原子力規制委員会

日本機械学会 設計・建設規格 (JSME S NC1) 正誤表 (令和元年7月12日付け) 等及び日本電気協会 原子炉格納容器の漏えい率試験規程 (JEAC4203-2008) 正誤表 (平成28年12月13日付け) 等に関する技術評価書の策定について

日本機械学会 設計・建設規格（JSME S NC1）正誤表（令和元年7月12日付け）等及び日本電気協会 原子炉格納容器の漏えい率試験規程（JEAC4203-2008）正誤表（平成28年12月13日付け）等に関する技術評価書

令和2年1月
原子力規制委員会

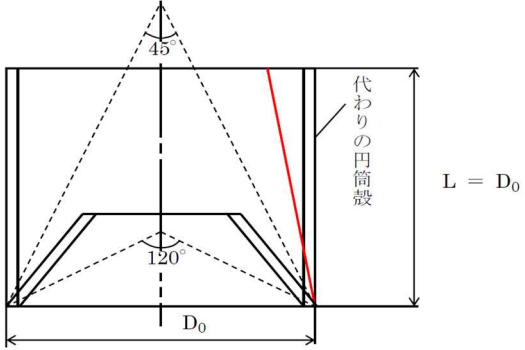
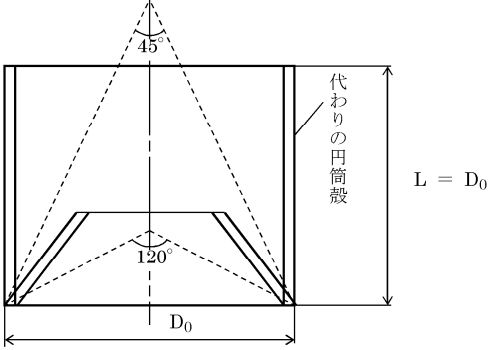
注 8 : 図 PMB-3310-1 の寸法 A は、図 PMB-3310-2 のようにボリュートが始まる点とポンプ中心を結ぶ線上で採る（寸法 A の値が最大となる位置）方が適切ではないか。

No.	ページ 番号	規格番号	誤	正	区分	備考
解説 第4章 PVE						
1	I-解説 4-113	解説図 PVE-3230-2	 <p>解説図 PVE-3230-2 22.5度 α < 60度の場合</p>	 <p>解説図 PVE-3230-2 22.5度 α < 60度の場合</p>	④ 注9	2001年 版以降

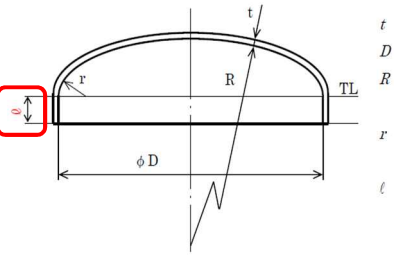
注 9 : No.1 の「解説図 PVE-3230-2 $22.5^\circ < \alpha < 60^\circ$ の場合」は「解説図 PVE-3230-2 $22.5^\circ < \alpha \leq 60^\circ$ の場合」と読み替え、円すい胴の形状は大径端側の内径が「代わりの円筒殻」の外径 D_o と等しい図とするのが適切ではないか。

No.	ページ番号	規格番号	誤	正	区分	備考
第5章 管						
1	I-5-152	図 PPD-4010-6	 <p>(注) tは、管の厚さ (mmを単位とする)</p>	 <p>(注) tは、管またはネックリングの厚さ (mmを単位とする)</p>	① 注11	2010年 追補版 以降

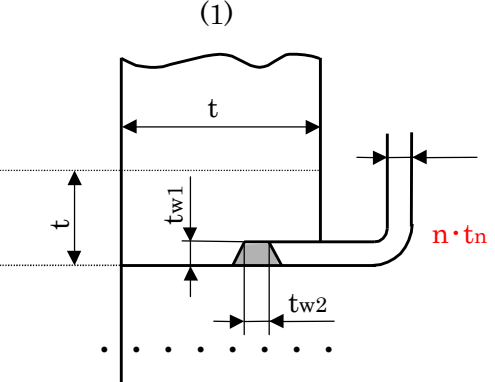
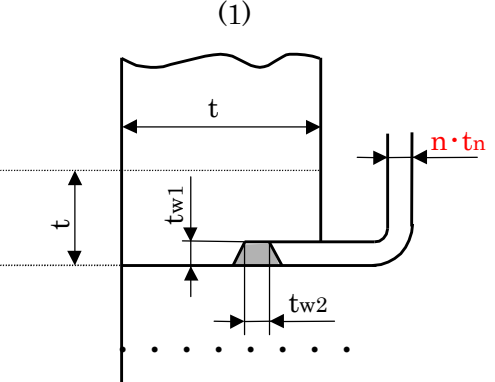
注 12 : 図 PPD-4010-6(1)は管又はネックリングにベローを取り付ける溶接部の形状と寸法を規定したものであり、管又はネックリングの形状・大きさを規定したものではない。

No.	ページ番号	規格番号	誤	正	区分	備考
5	I-4-94	☒ PVC-3183-2	<p>Sは、強め輪の当たらない胴のすき間の長さ、(4)の図に示す弧の長さを超えないこと</p>	<p>Sは、強め輪の当たらない胴のすき間の長さ、☒ PVC-3184-1 に示す弧の長さを超えないこと</p>	① 注 14	2001 年版 以降
6	I-4-108	☒ PVC-3410-1(c)			①	2001 年版 以降

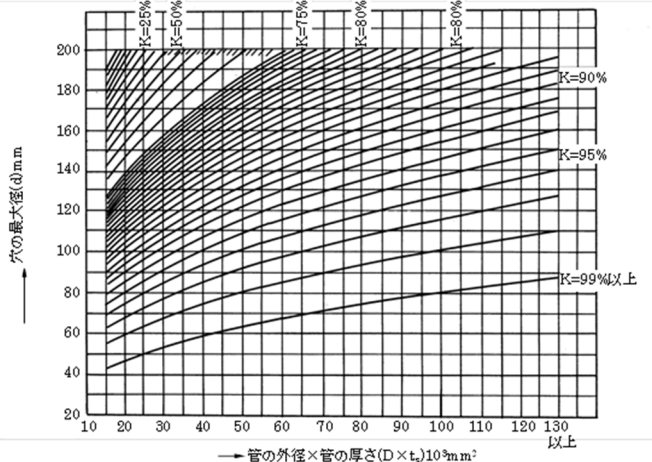
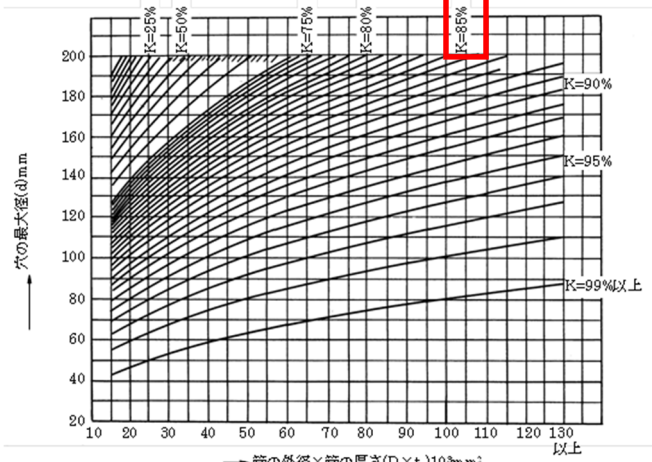
注 14 : 第 4 章容器の No.5 において、図 PVC-3183-2 中「強め輪のフランジ」の矢印の先にある実線及び「すき間」を示す部分に向いている斜め矢印は何を示すか明確にすることが望まれる。

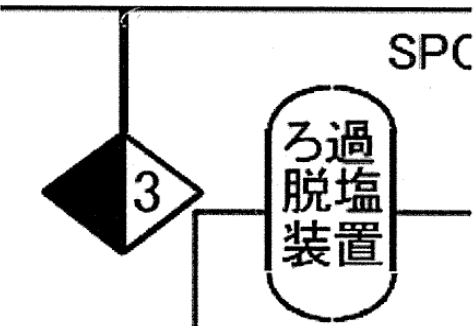
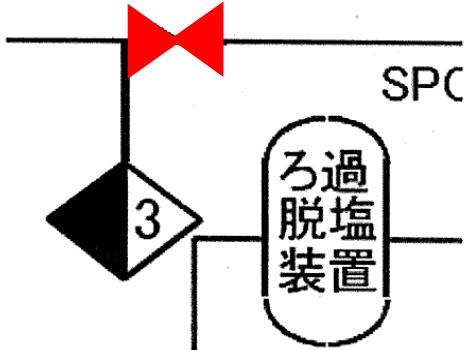
注 18：第 4 章容器の No.7 の「解説図 PVD-3220-1」において、鏡板に設けた折込みフランジ穴は楕円であり鏡板断面に現れる穴の縁の形状は直線ではなく凹であるので、寸法 h の採り方は最小値とすることが分かるように表示することが望まれる。

No.	頁	条項番号	誤	正	区分	備考
			附属書 E	破壊靱性評価方法		
3	附 E-8	附属書図 E-5000-1 初期プランの破壊靱性評価フロー	(次頁に添付)	(次頁に添付)	③	誤記訂正 変更箇所は、赤字で記入

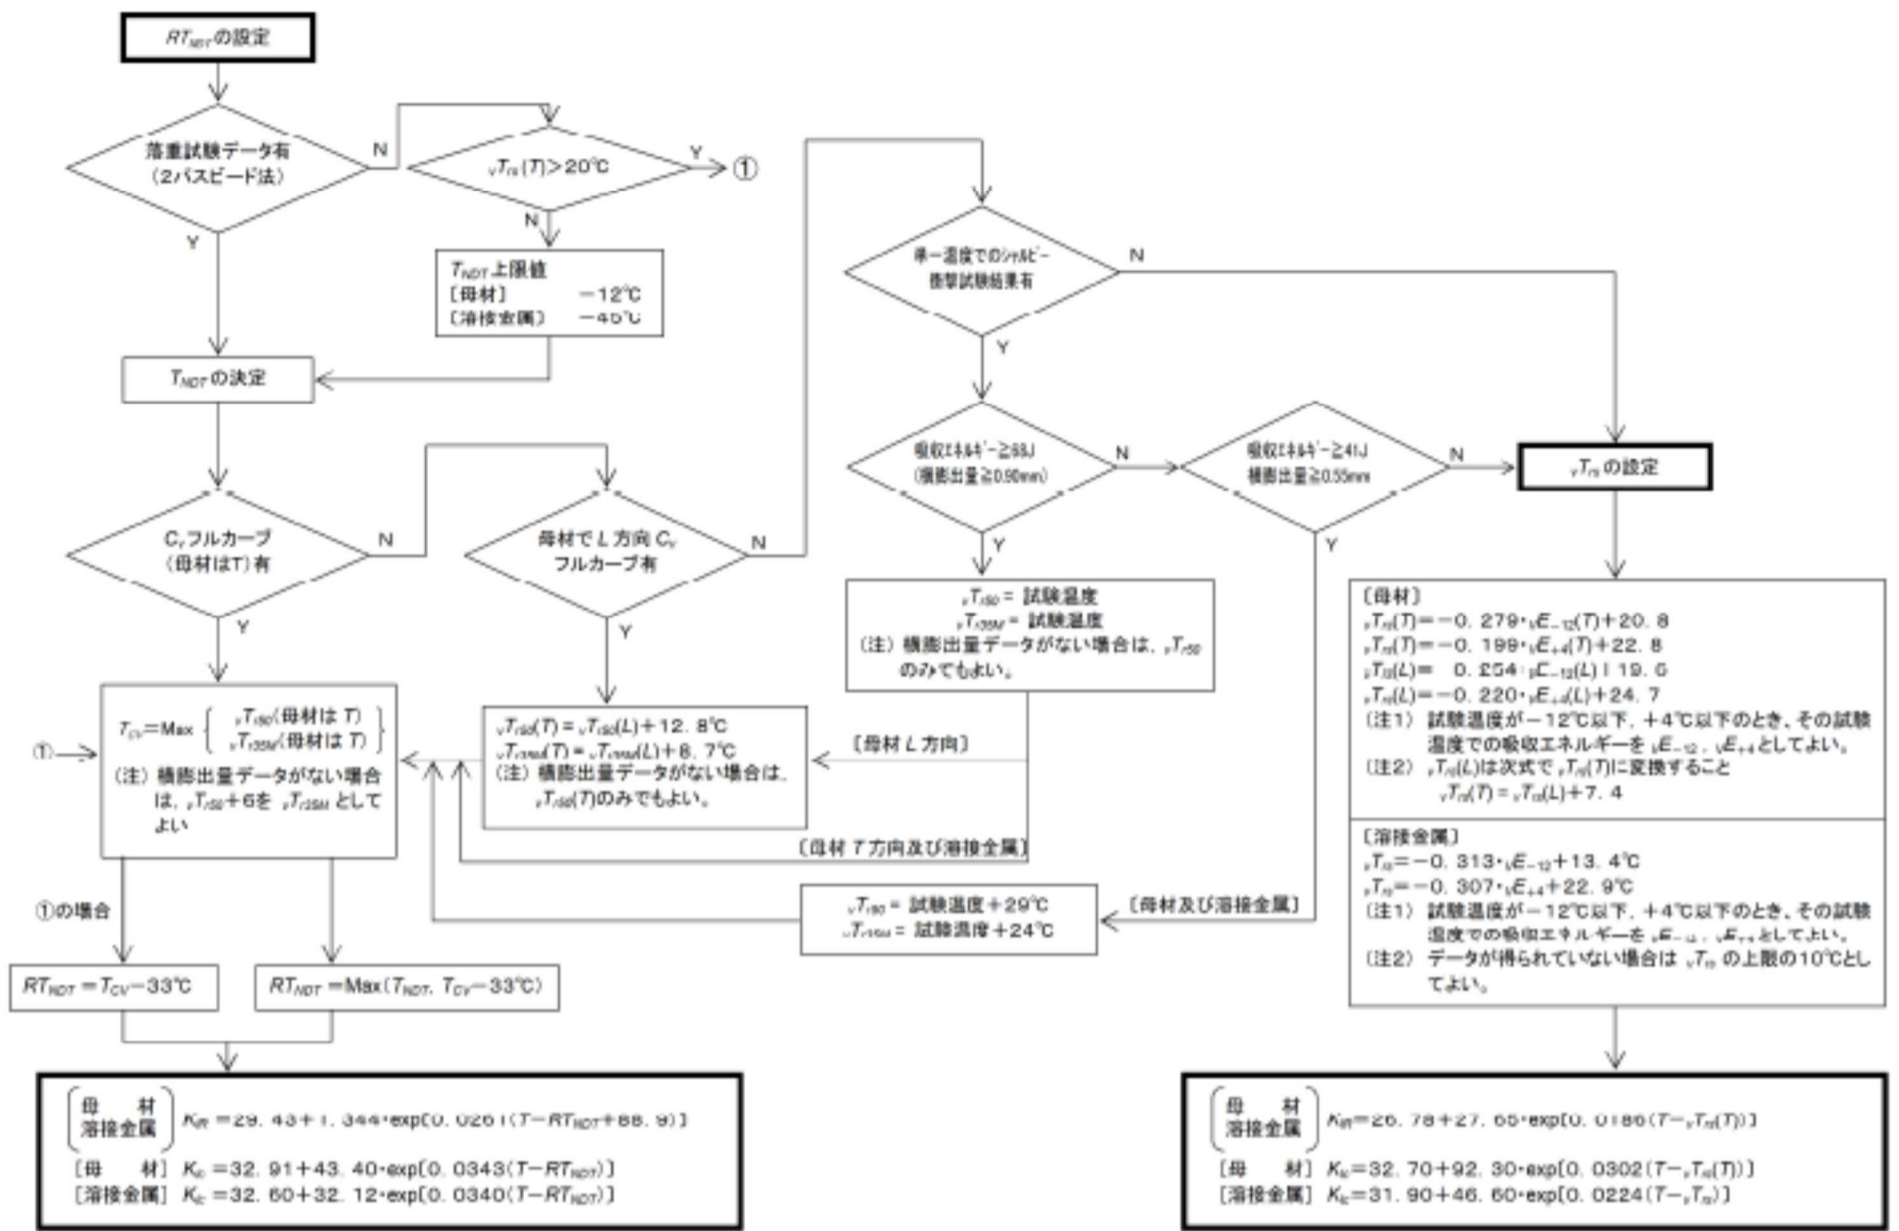
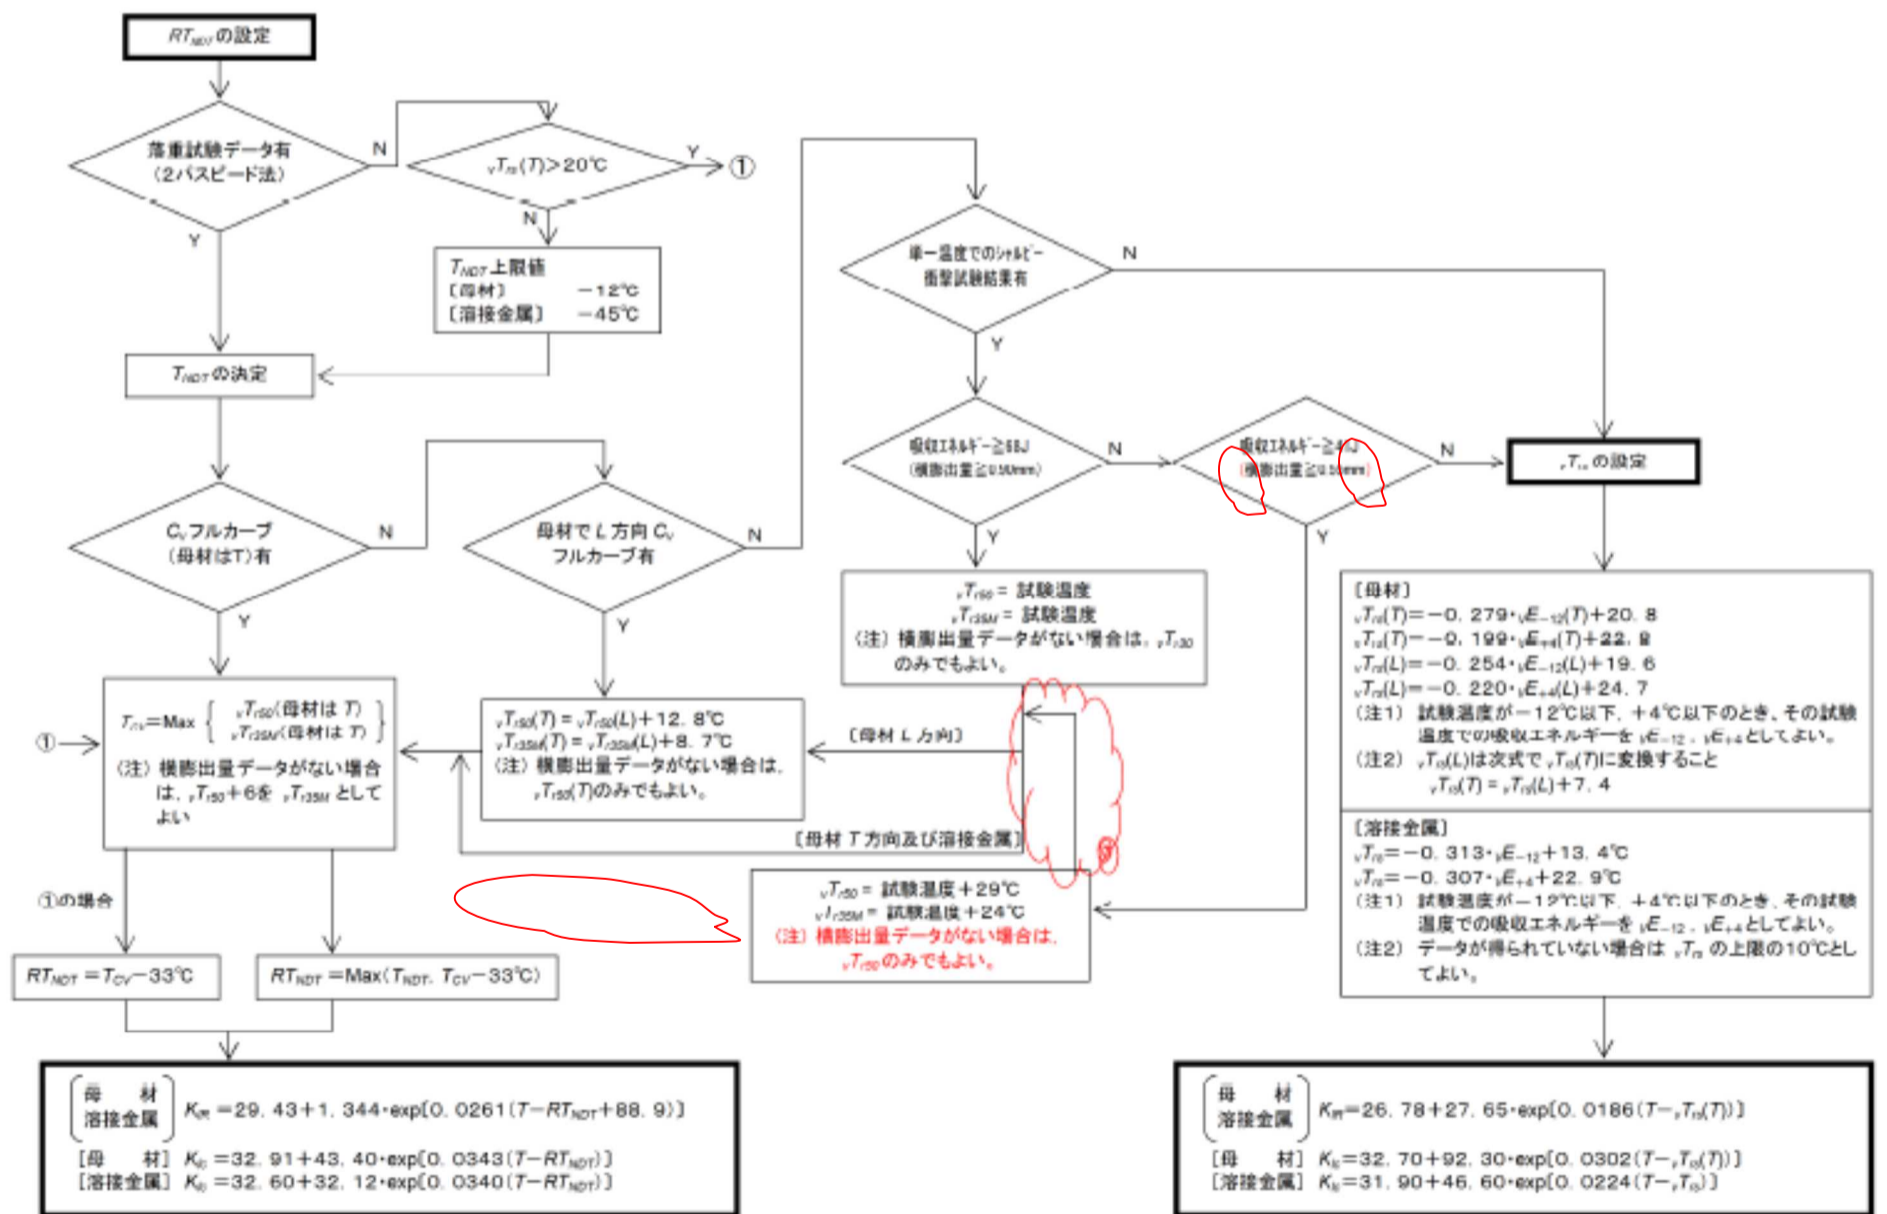
- ① 初期プラントの破壊靱性評価フローにおいて、シャルピー遷移曲線がない場合の母材の L 方向から T 方向への変換に関して、附属書図 E-5000-1 の中央右側の判断フロー「吸収エネルギー \geq 41J、横膨出量 \geq 0.55mm」について「吸収エネルギー \geq 41J (横膨出量 \geq 0.55mm)」に修正
- ② 上記①の判断の結果が「Y」の場合の処理フロー「 $vT_{r50}^5 = \text{試験温度} + 29^{\circ}\text{C}$ 、 $vT_{r35M}^6 = \text{試験温度} + 24^{\circ}\text{C}$ 」に「(注)横膨出量データがない場合は、 vT_{r50} のみでもよい。」を追加
- ③ 上記②の行き先を処理フロー「 $vT_{r50}(T) = vT_{r50}(L) + 12.8^{\circ}\text{C}$ 、 $vT_{r35M}(T) = vT_{r35M}(L) + 8.7^{\circ}\text{C}$ 、(注)横膨出量データがない場合は、 $vT_{r50}(T)$ のみでもよい。」の後にしていたものから同フローの前に変更

- ① 附属書図 E-5000-1 は「E-5000 初期プラントの破壊靱性評価方法」の規定内容を図示化したものである。規定本文は「吸収エネルギー及び横膨出量」であるが、固定本文には横膨出量が得られていない場合もあるため () としたものであり、訂正は妥当と判断する。
- ② 規格本文は、横膨出量が得られていない場合は vT_{r50} より得られる vT_{r35M} を適用してもよいとされている。規定内容に合わせて注を加えたものであり、訂正は妥当と判断する。
- ③ 規定本文は、シャルピー遷移曲線がある場合の規定において、母材の L 方向のシャルピー遷移曲線しかない場合に用いる式として(11)式及び(12)式が規定されている。シャルピー遷移曲線がない場合にも、母材の L 方向から T 方向への変換は(11)式及び(12)式を用いることとされている。処理フローの行き先変更は、この規定内容に合わせて記載を適正化したものであり、訂正は妥当と判断する。
